改善箇所説明図

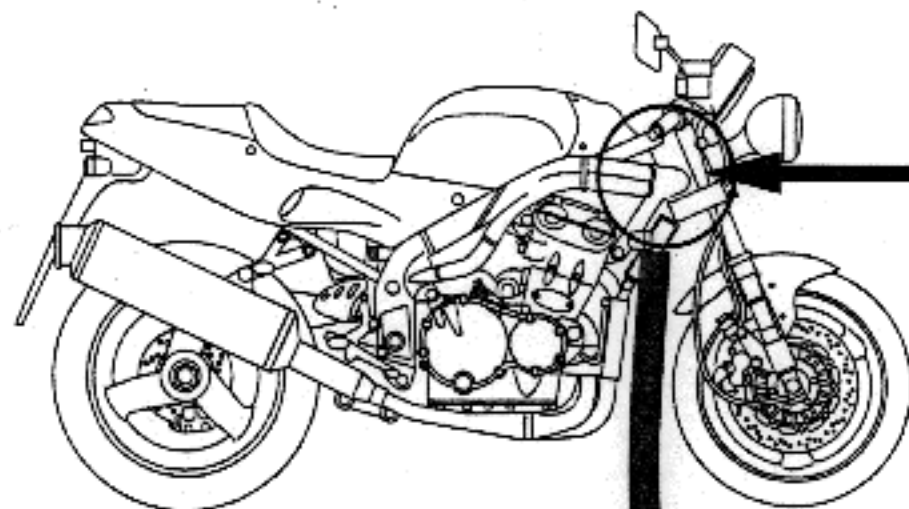
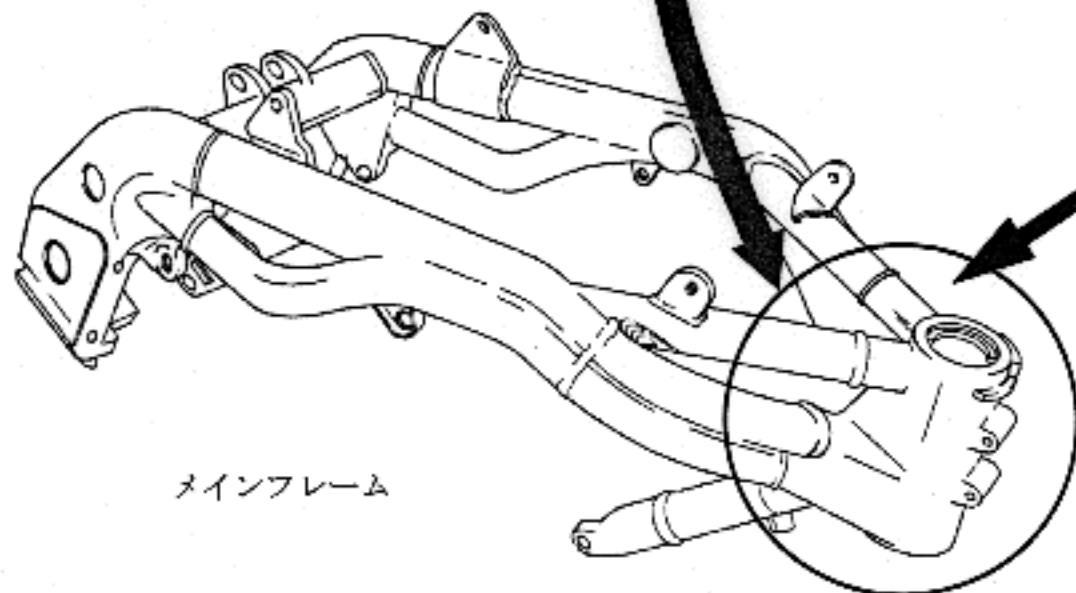
基準不適合発生箇所

メインフレームのフレームヘッド部の溶接が不適切なものがあり、当該溶接部に大きな衝撃を受けた場合、最悪の場合、当該溶接部に亀裂を生じるおそれがある。

改善の内容

全車両、メインフレームを改善品と交換する。
